8.6. RÉPONSE À LA DEMANDE DE COMPLÉMENTS

PARC ÉOLIEN "LE SOUFFLE DE BEAUCE 1"

- > Commune de Logron (Eure-et-Loir)
- > Parc éolien « Le Souffle de Beauce 1 »
- > Avril 2024

Objet : Inspection des installations classées
Demande d'autorisation environnementale unique – Parc éolien du Souffle de
Beauce1 sur le territoire de la commune de Logron (28)
Demande de complément de dossier

Figure 2 : EMLACEMENT DES EOLIENNES VIS-A-VIS DE LA CARTOGRAPHIE DEPARTEMENTALE DEFINIE SUITE AUX ETATS GENERAUX DES ENR D'EURE-ET-LOIR, 2022

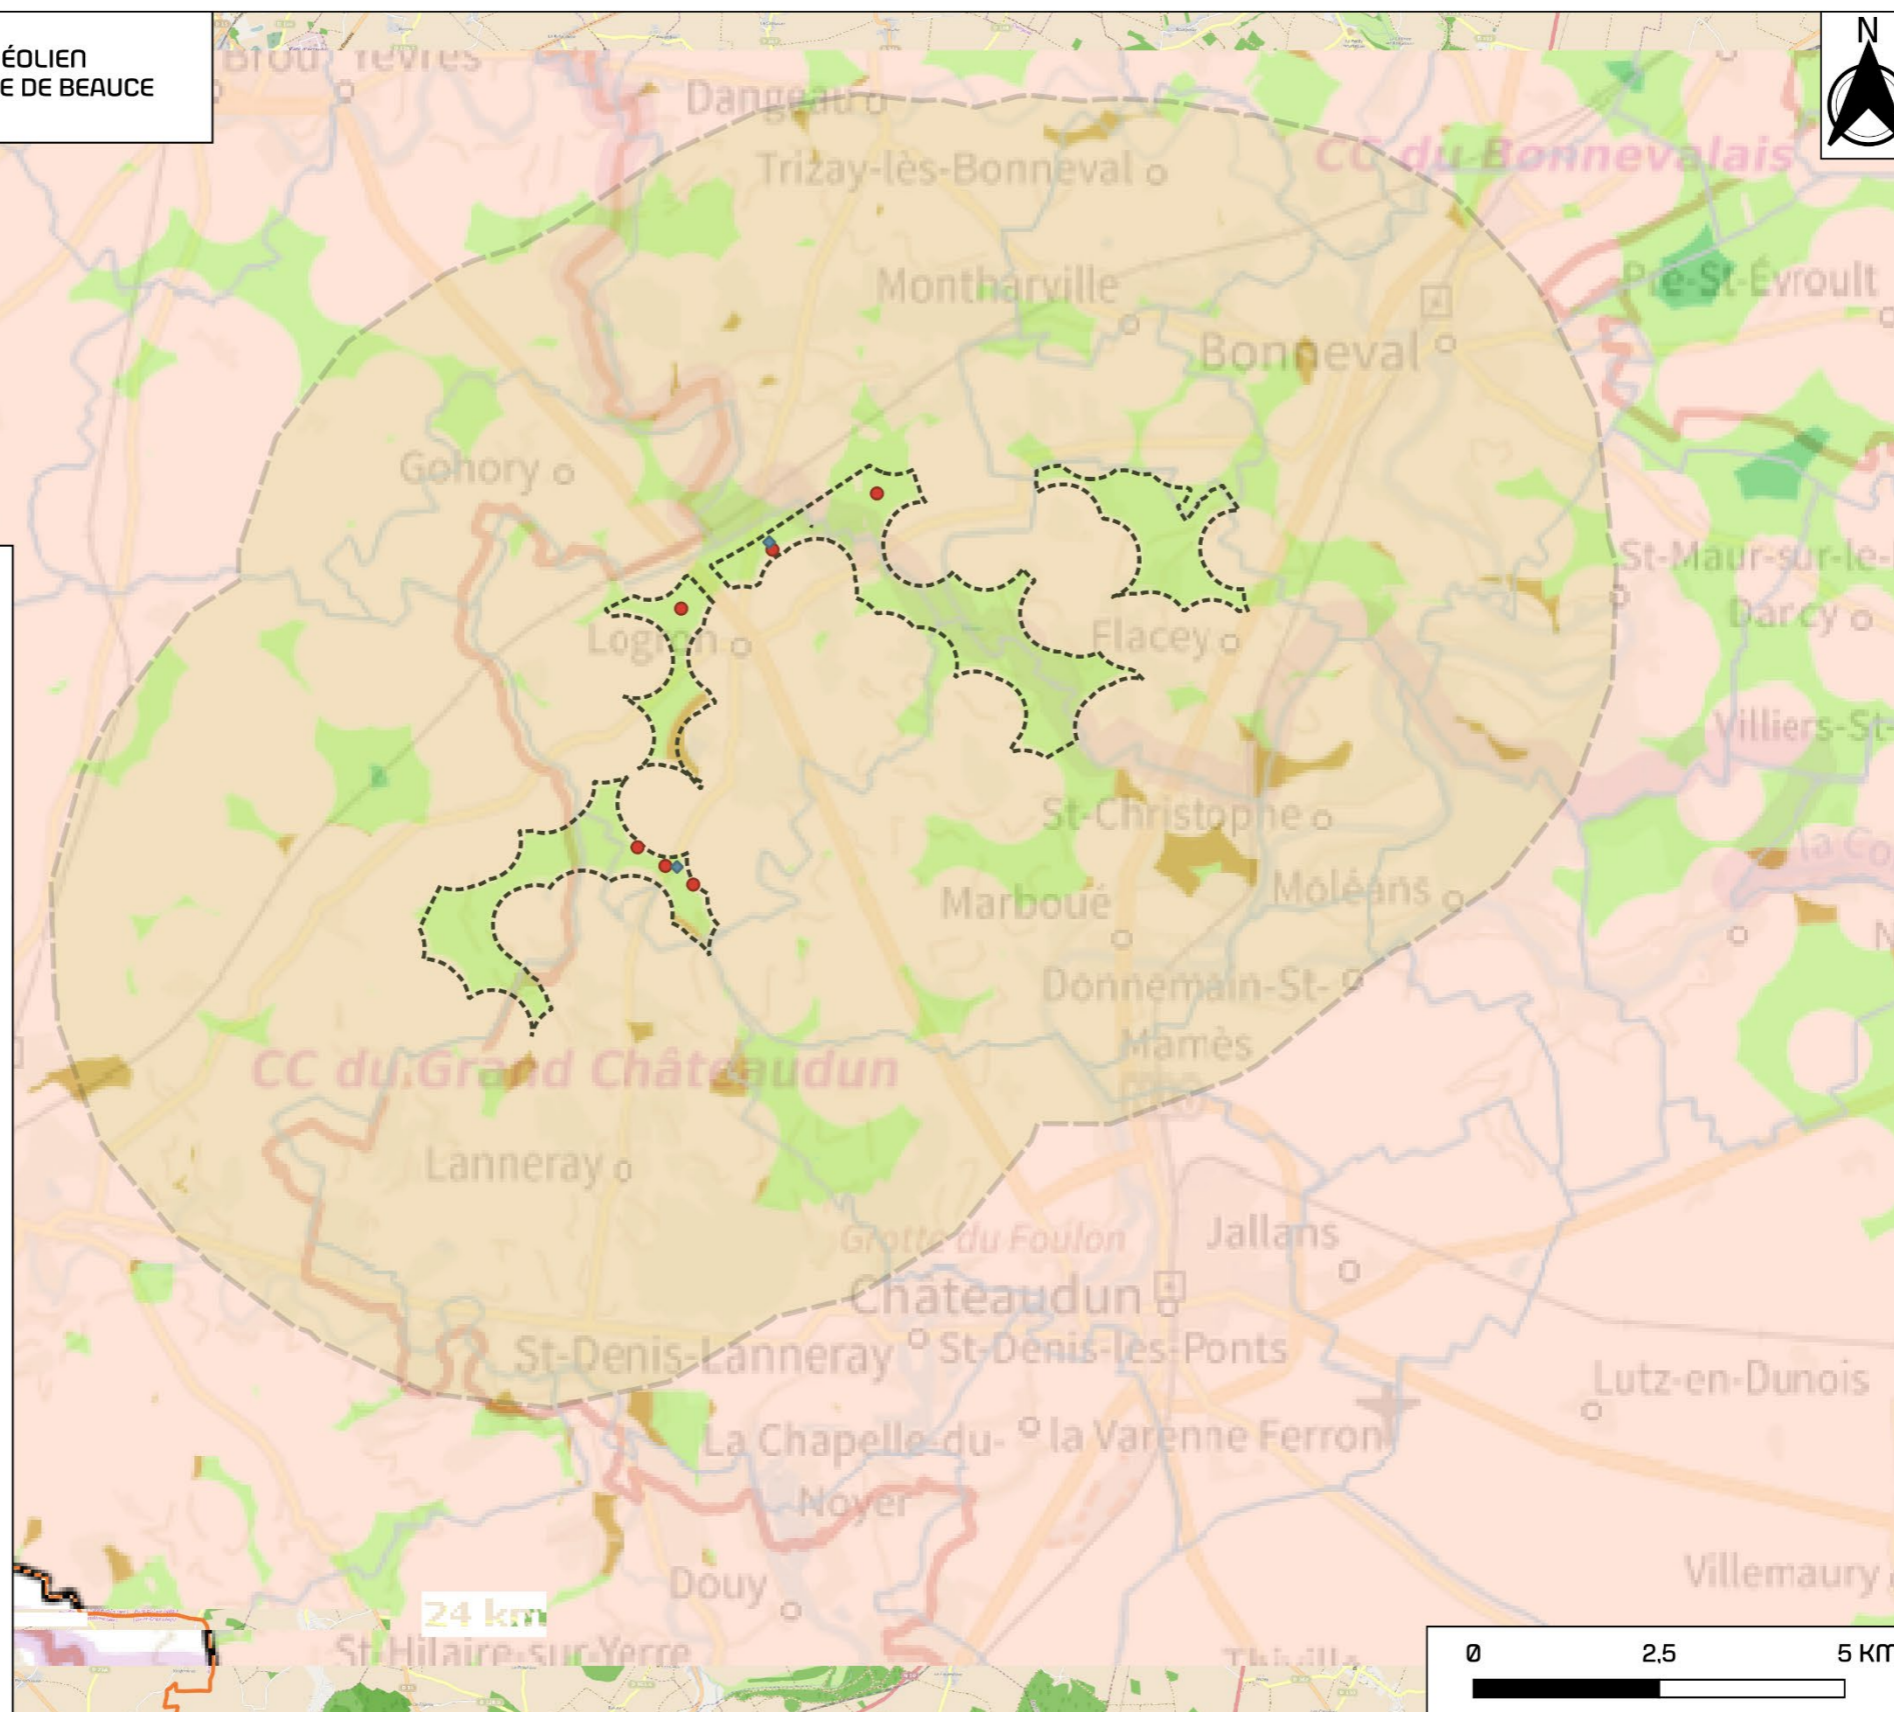
Compléter le dossier, en positionnant le projet vis-à-vis de cette cartographie disponible au lien suivant :

Dans le cas où certaines éoliennes ne seraient pas situées dans les zones les plus favorables de cette cartographie, il conviendra dans le cadre de la mise en œuvre de la séquence ERC, de compléter l'étude des variantes en étudiant les possibilités d'implanter les éoliennes dans les zones les plus favorables de cette cartographie.

Les éoliennes des projets éoliens Le Souffle de Beauce 1 et Le Souffle de Beauce 2 ont été positionnées vis-à-vis de la cartographie départementale évoquée dans la présente remarque. **Il en ressort la carte présentée ci-après.** Le dossier a été complété avec cette carte (pièce « Fichier décrivant le projet »).

Les 3 éoliennes du projet Le Souffle de Beauce 1 sont situées en "Zone de vigilance". **Aucune éolienne du projet ne se situe en "Zone exclue" ou en "Zone à éviter".**

Par conséquent, l'analyse des variantes a permis de définir des implantations **sur les zonages les moins sensibles** de la cartographie évoquée.

En conclusion : Les 6 éoliennes des projets Le Souffle de Beauce 1 et 2 ne sont situées ni en « Zone exclue » ni en « Zone à éviter » d'après la cartographie départementale issue des états généraux des ENR en Eure-et-Loir. L'expertise écologique relève que la variante implantatoire retenue pour Le Souffle de Beauce 1 et celle retenue pour Le Souffle de Beauce 2 sont de surcroît éloignées des éléments boisés. La détermination des projets a permis d'éviter au maximum les zones humides.

Figure 3 : PERIMETRES DE CAPTAGE D'EAU POTABLE

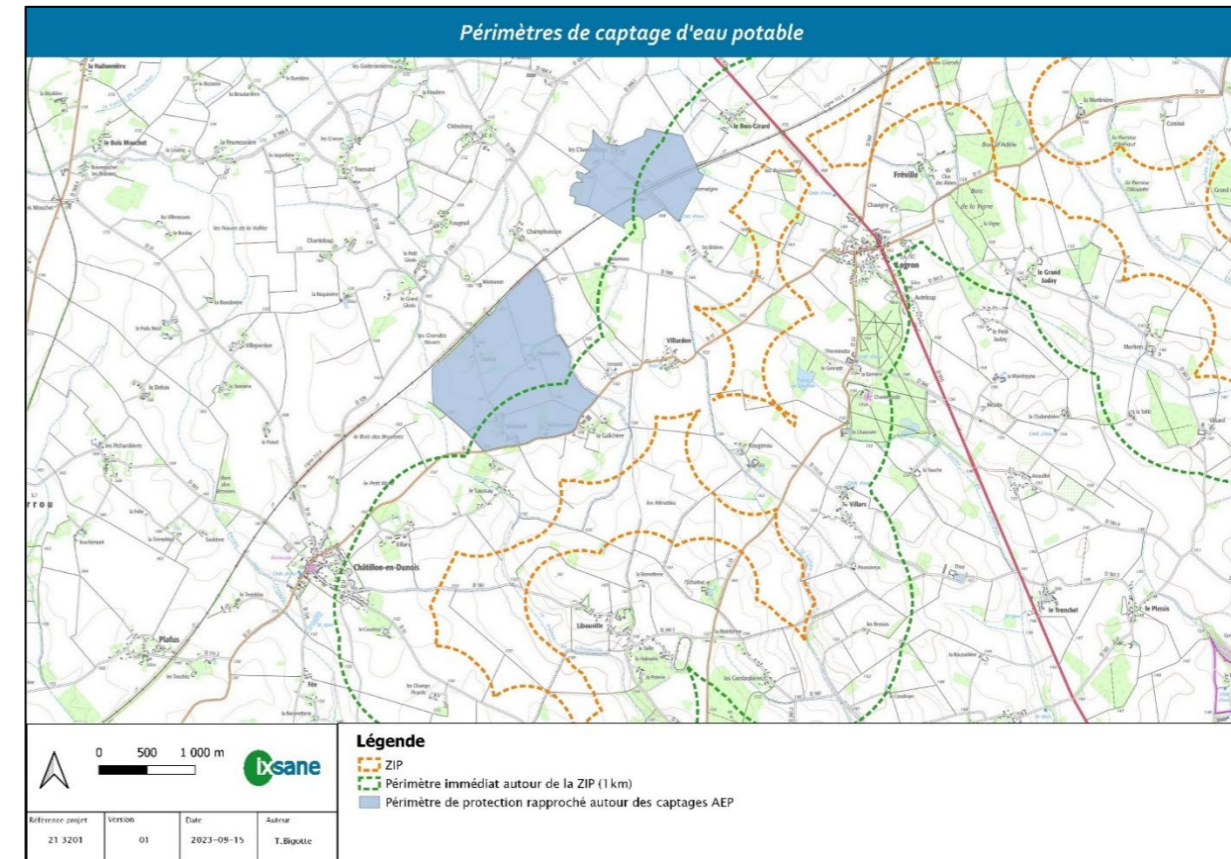
Plusieurs captages d'alimentation en eau potable actifs sont situés à proximité de la zone d'implantation du projet.

On retrouve au sein du périmètre immédiat, le périmètre de protection rapproché de deux captages d'alimentation en eau potable. Ces captages sont les suivants :

Les éoliennes ne sont pas comprises dans les périmètres de protection de ces captages.

Figure 6 : DEMARCHE DE PROSPECTION SUIVIE PAR RP GLOBAL

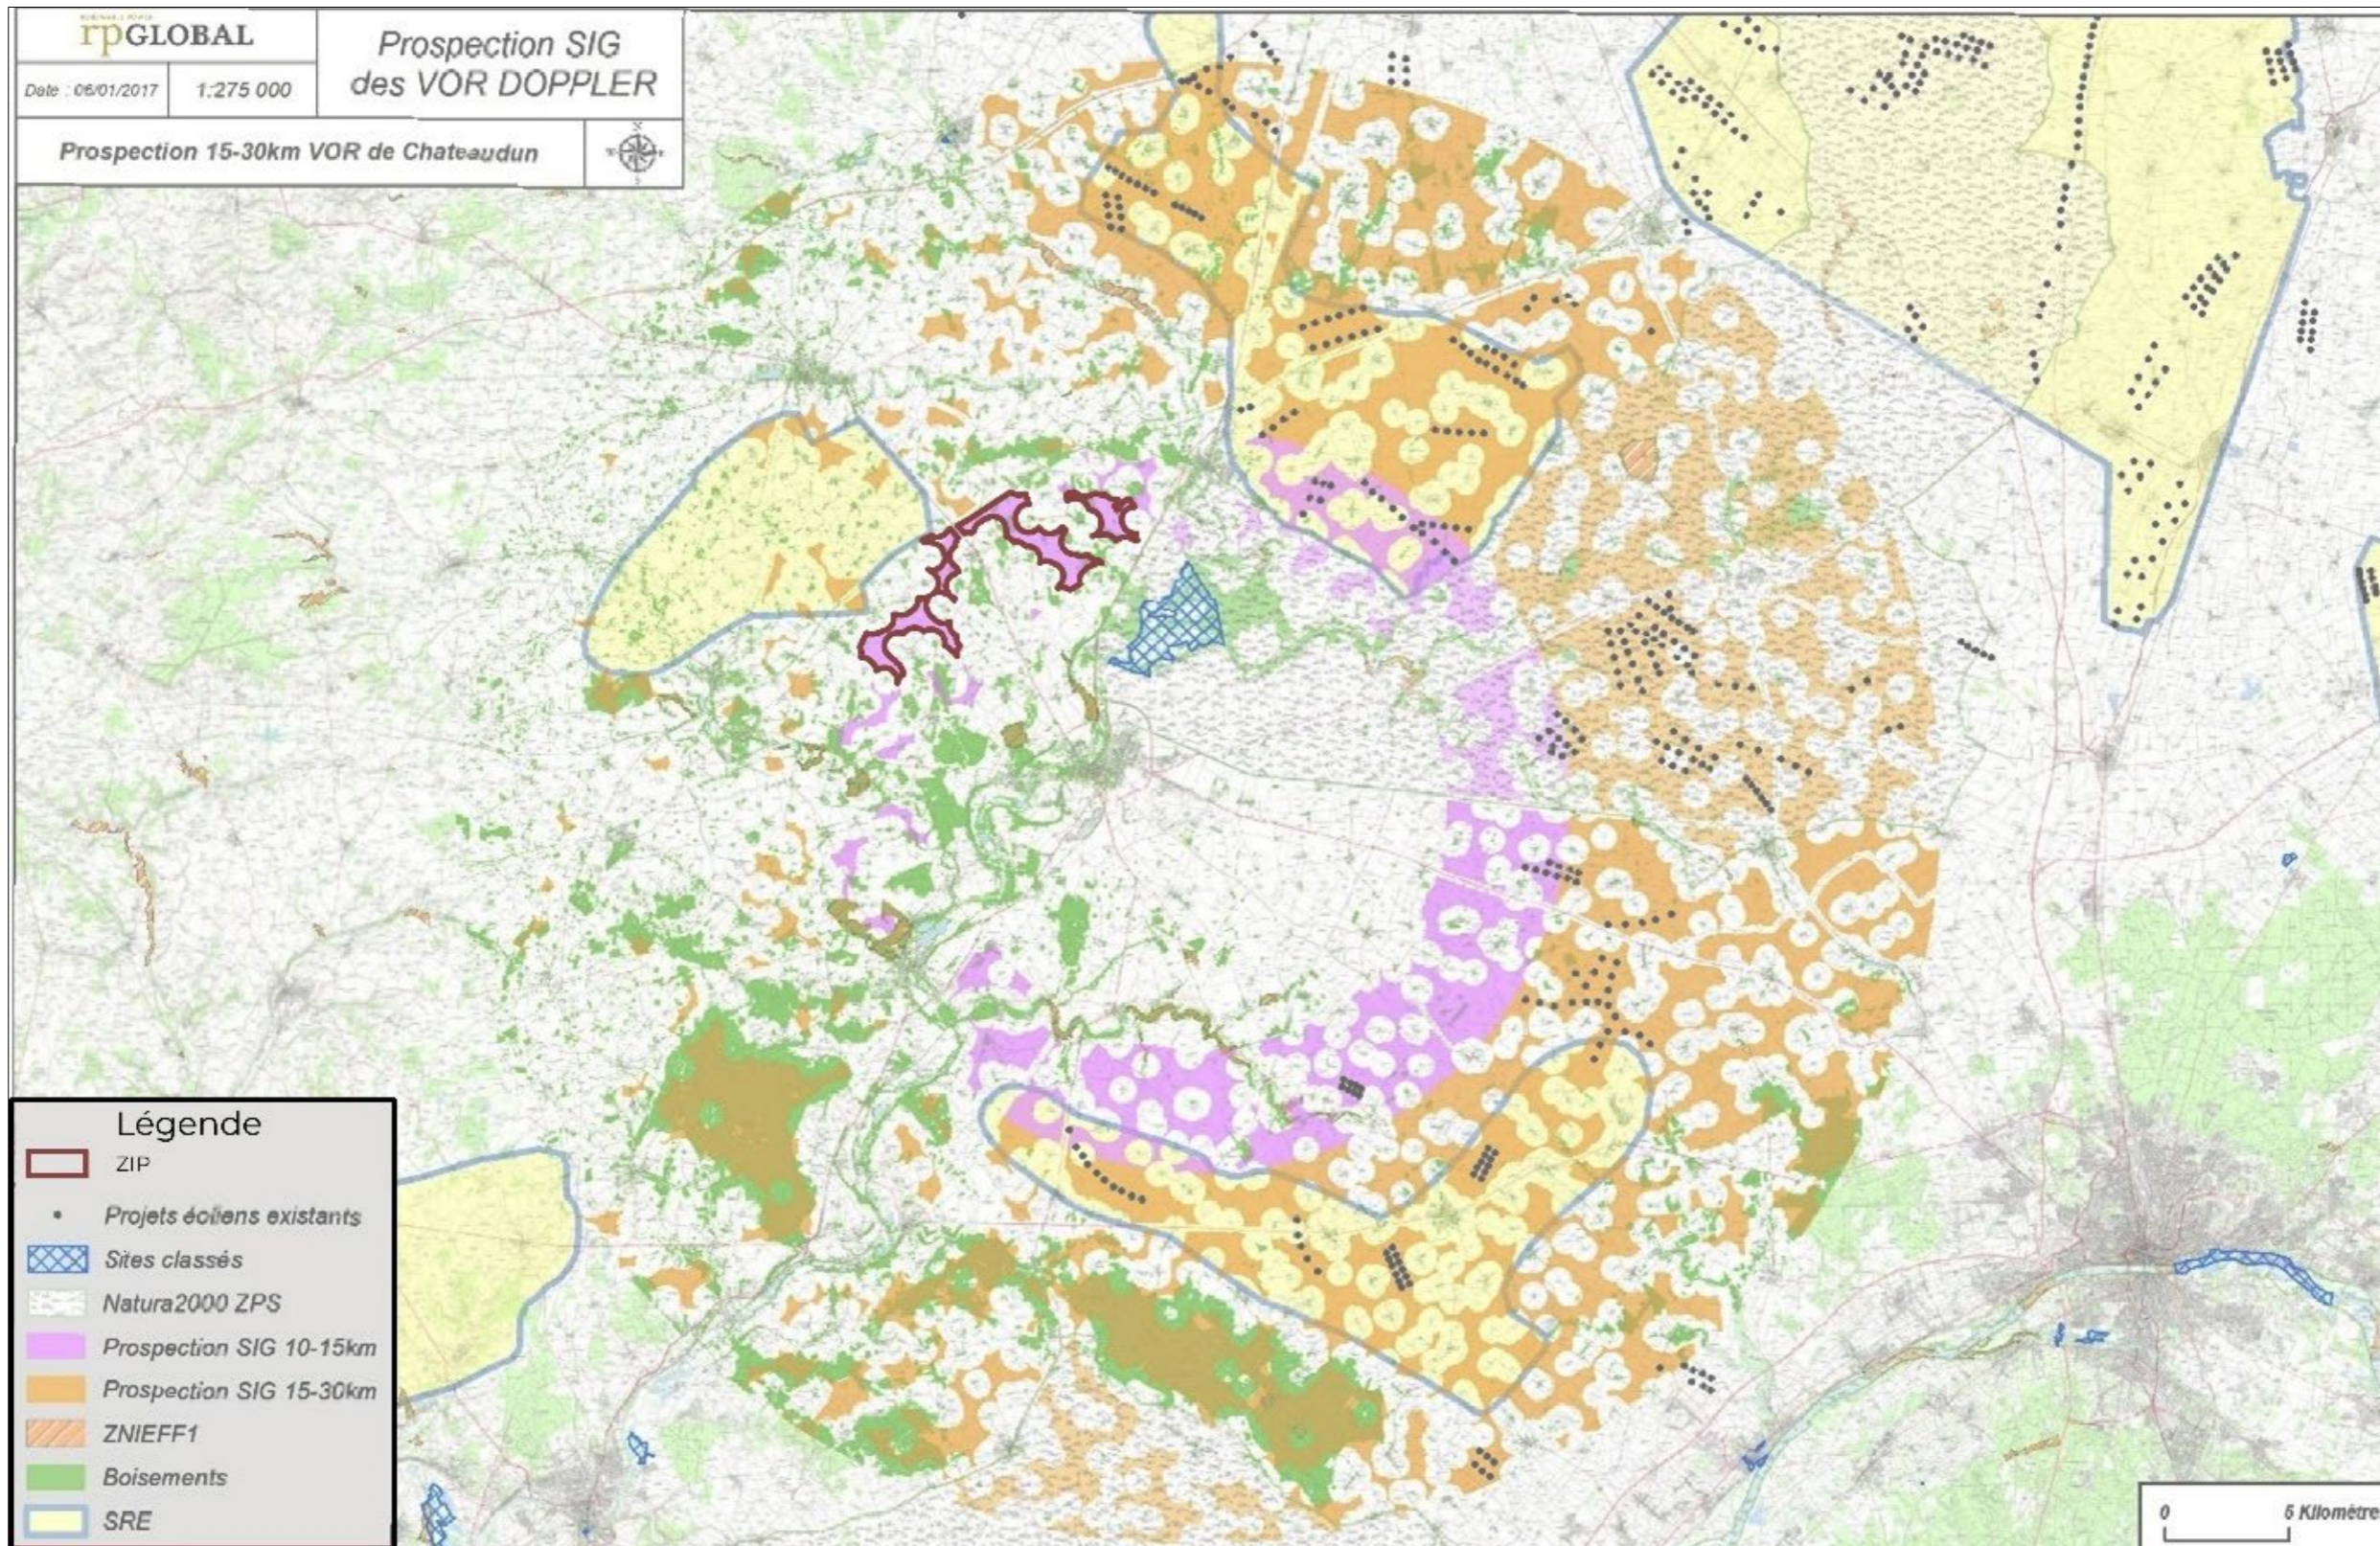
Je vous demande de justifier le choix du site d'implantation. En effet, un regroupement avec des parcs existants est à étudier, l'objectif poursuivi étant d'éviter le mitage du territoire.

La démarche prospective menée par RP Global sur le territoire a été initiée en 2017. Une nouvelle zone favorable à l'implantation d'éoliennes émerge en raison de l'annonce du démantèlement du radar militaire de Châteaudun. Jusqu'alors, cette installation représentait une contrainte rédhibitoire empêchant l'implantation d'éoliennes jusqu'à 20 km et restreignant fortement les possibilités jusqu'à 30 km. La démarche menée par RP Global a consisté à se concentrer sur une zone localisée entre 10 et 15 km du radar, au nord de celui-ci. Une carte de localisation est présentée ci-après.

La logique suivie par RP Global est donc une logique d'**implantation d'une nouvelle zone**, et non une logique d'extension de l'existant. Le contexte éolien existant est éloigné du radar, par définition celui-ci représentant une contrainte rédhibitoire à l'implantation d'aérogénérateurs. D'autre part, l'étude paysagère et patrimoniale souligne qu'en raison de la distance importante entre les éoliennes du présent projet et le contexte éolien, dont les projets indiqués dans cette remarque, les risques d'impacts cumulés sont faibles.
